## PRO BAHN -Anmerkungen zur R 62 Pleinfeld - Gunzenhausen - Wassertrüdingen - Nördlingen

28.Okt. 2014

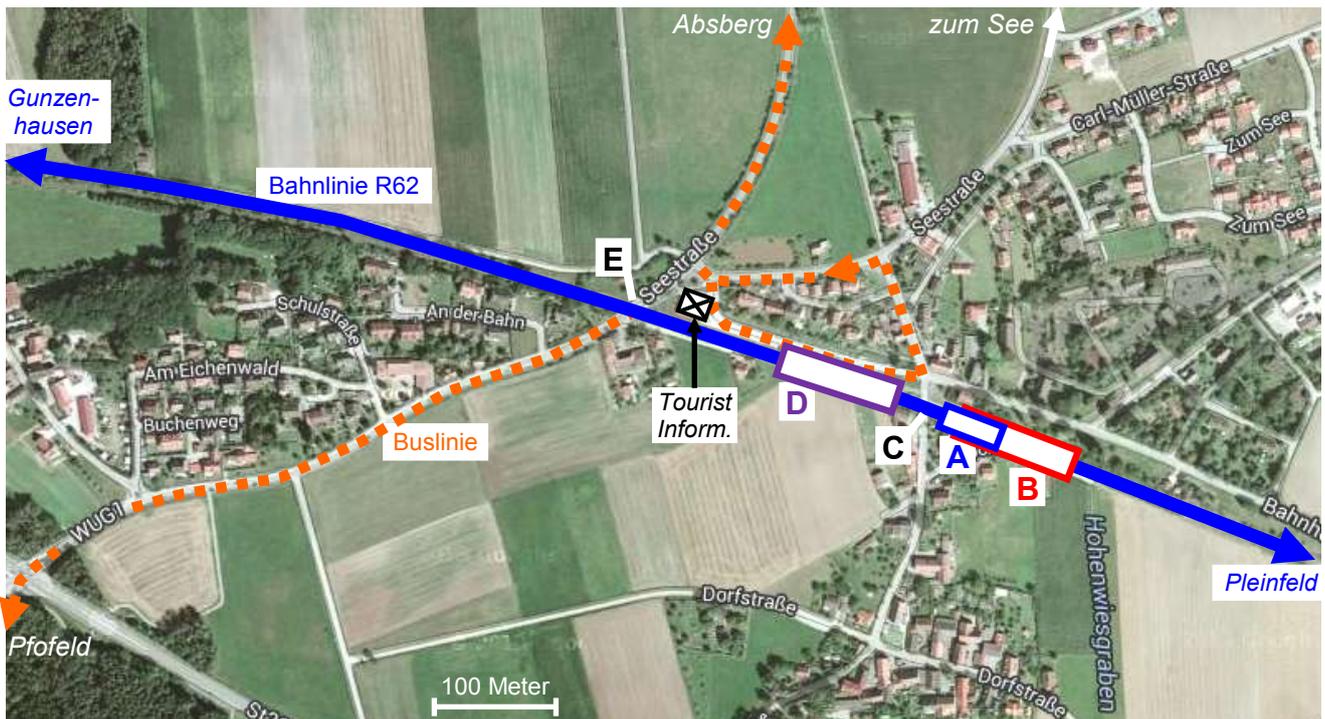
**PRO BAHN** meint, dass durch die unter 1) beschriebenen Änderungen in Pleinfeld für Langlau ein „normaler Kreuzungsbahnhof“ für maximal 2 Millionen Euro genügt, wie es sie in Deutschland in großer Anzahl gibt.

So weit sich die von DB Netz und DB StuS vorgelegten Zahlen dadurch nicht erledigen, bitten wir um Klarstellungen zu folgenden Angaben:

- Wie kommt DB StuS zu dem sehr teuren Preis von 5.000 Euro pro Meter Bahnsteig ohne Gleis und technische Einrichtungen? (Mittelwert 900.000 Euro : 180 Bahnsteigmeter.)

- Plant DB Netz tatsächlich den Rückfall ins letzte Jahrhundert mit vier Stellwerken, die für eine Zugfahrt Pleinfeld - Wassertrüdingen zuständig sind? (Pleinfeld, Zirndorf für Langlau, Gunzenhausen und die Bayernbahn für Wassertrüdingen.) Wie lange soll die 500.000 Euro kostende Fernsteuerung für Langlau aus Zirndorf erfolgen? Unseres Wissens ist schon seit längerem geplant, die mechanische Stellwerkstechnik in Zirndorf samt Fahrdienstleiter um- bzw. abzubauen?

- Wäre es nicht sinnvoller, den Zugleitbetrieb für die Zweigstrecke auszuschreiben, damit \*ein\* Zugleiter Übersicht über das Betriebsgeschehen außerhalb der Bahnhöfe Pleinfeld und Gunzenhausen bekommt? Wahrscheinlich kostet das zusammen weniger als die von der DB veranschlagten 500.000 Euro.
